**AMPLIAMENTO ALLA TERZA CORSIA
BARBERINO DI MUGELLO – INCISA VALDARNO**

PROGETTO DEFINITIVO

A1 – AREA DI SERVIZIO CHIANTI

Descrizione degli interventi e analisi vincolistica

Figura 2.2: Planimetria soluzione progettuale alternativa

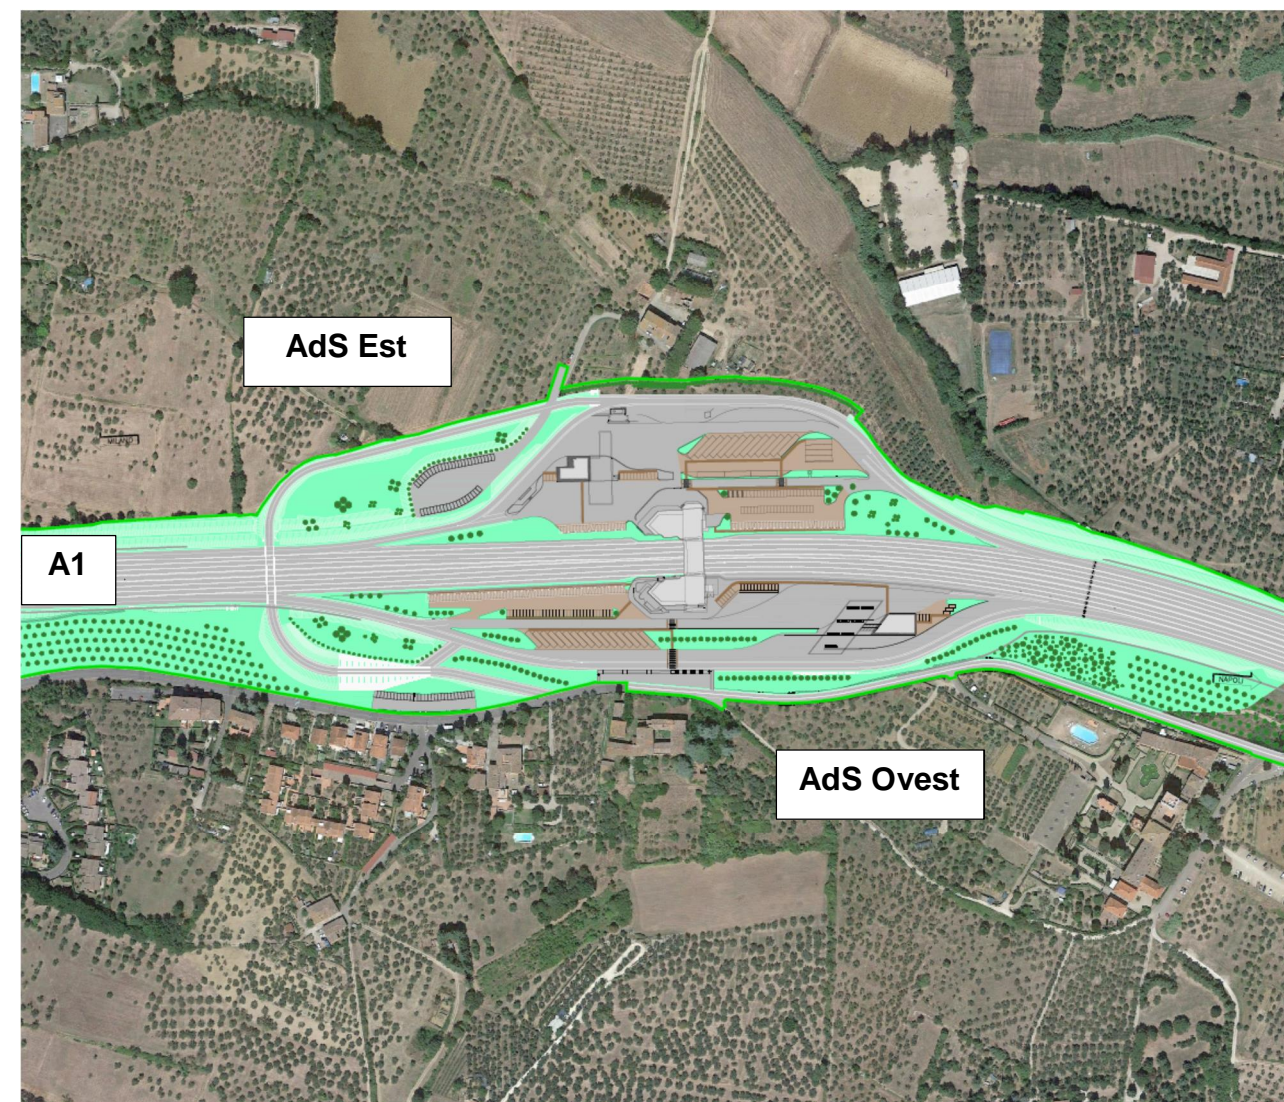
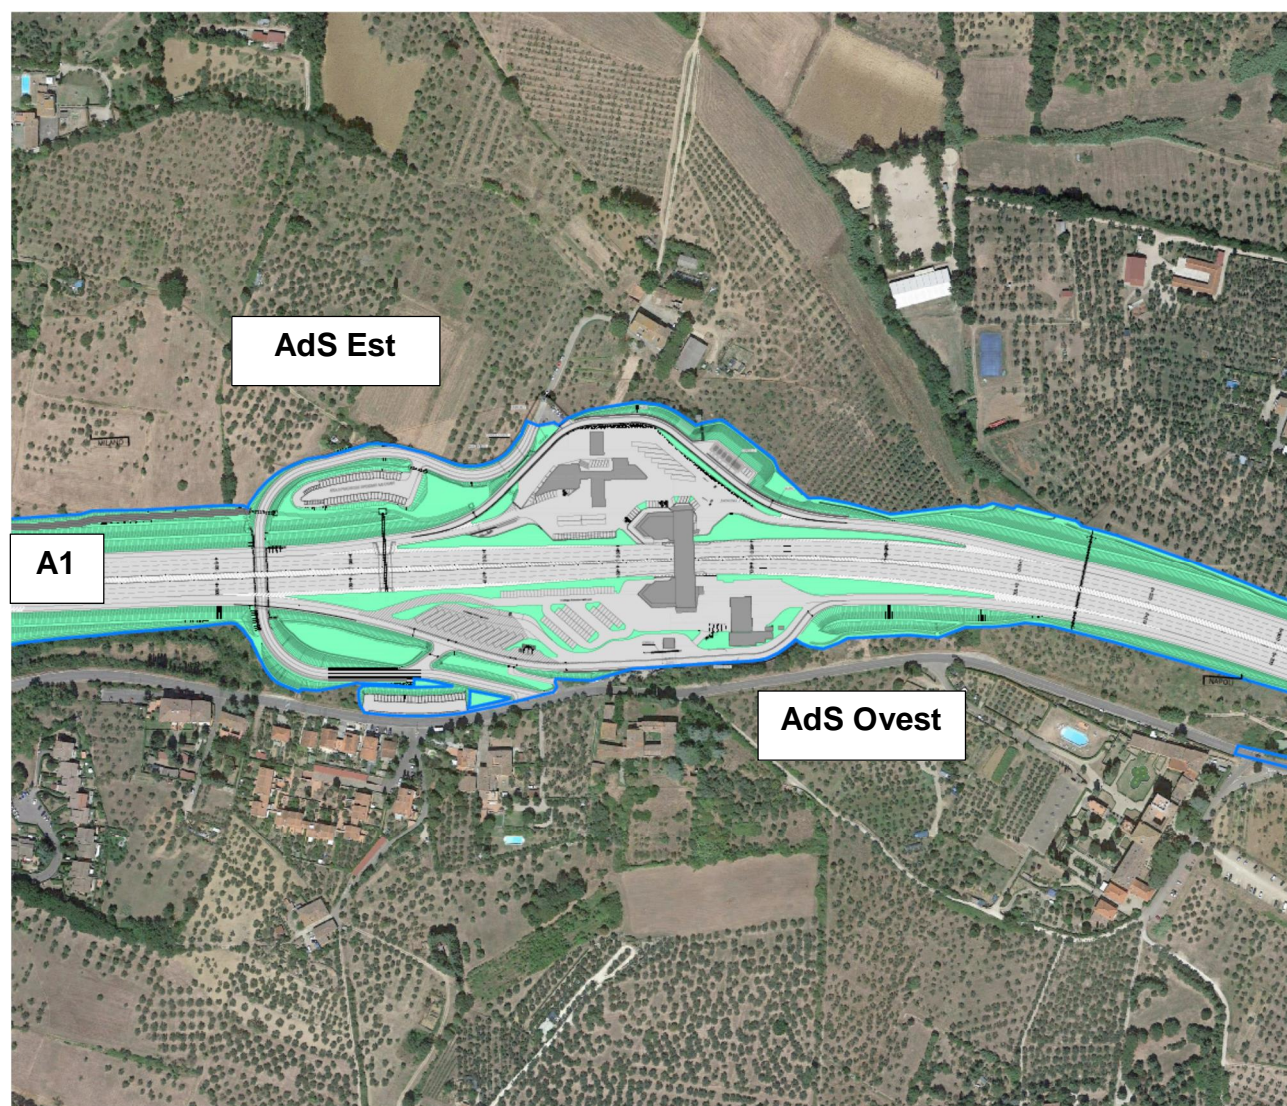
La modifica progettuale introdotta consente una minore occupazione di territorio rispetto alla precedente pari a circa 60.000 mq.

La nuova soluzione, infatti, consente di diminuire la deviazione di via Peruzzi a ridosso del piazzale Ovest rispetto alla soluzione approvata, una volta conclusi i lavori, e lato piazzale Est non viene occupata un'ampia area agricola precedentemente destinata ad ampliamento dell'area di servizio.

L'occupazione complessiva passa quindi da 19,5 ha (di cui 11,9 pavimentati/impermeabili) a 13,5 ha (di cui 7,6 pavimentati/impermeabili), pari a -31% di occupazione di suolo.

Per quanto riguarda il piazzale Est la variante progettuale prevede di mantenere la medesima superficie utile esistente, con lo stesso perimetro attuale. La necessità di realizzare la corsia esterna di servizio, prevista lungo il perimetro attuale ma esternamente a questo, comporta comunque l'ampliamento del perimetro complessivo.

In ogni caso la configurazione finale risulta più contenuta rispetto alla precedente di 1,7 ha e ospiterà 63 stalli di sosta in meno (di cui 9 per mezzi pesanti/autobus).

Tuttavia, nello spirito di revisione del progetto al fine di evitare una serie di impatti sul territorio circostante, l'ampliamento del piazzale in direzione Incisa è stato limitato, rispetto alla configurazione del PD approvato.

Tale soluzione prevede la realizzazione di un'opera di controripa di lunghezza circa 18 m ed altezza 5.30m in prossimità dell'attuale pensilina oil esistente ed un muro di sottoscarpa di sviluppo circa 50 m e altezza pari a 2.50m nel tratto in più stretto affiancamento alla via Peruzzi.

La soluzione adottata consente di eliminare la deviazione di via Peruzzi nel tratto in affiancamento all'AdS.

La configurazione finale risulta più contenuta rispetto alla precedente di 4,3 ha e ospiterà 31 stalli di sosta in meno.

La riconfigurazione del piazzale include anche l'eliminazione del collegamento pedonale tra il piazzale e la soprastante area del complesso di Villa Monna Giovannella, ritenuto non più in linea con le modalità di fruizione dell'area.
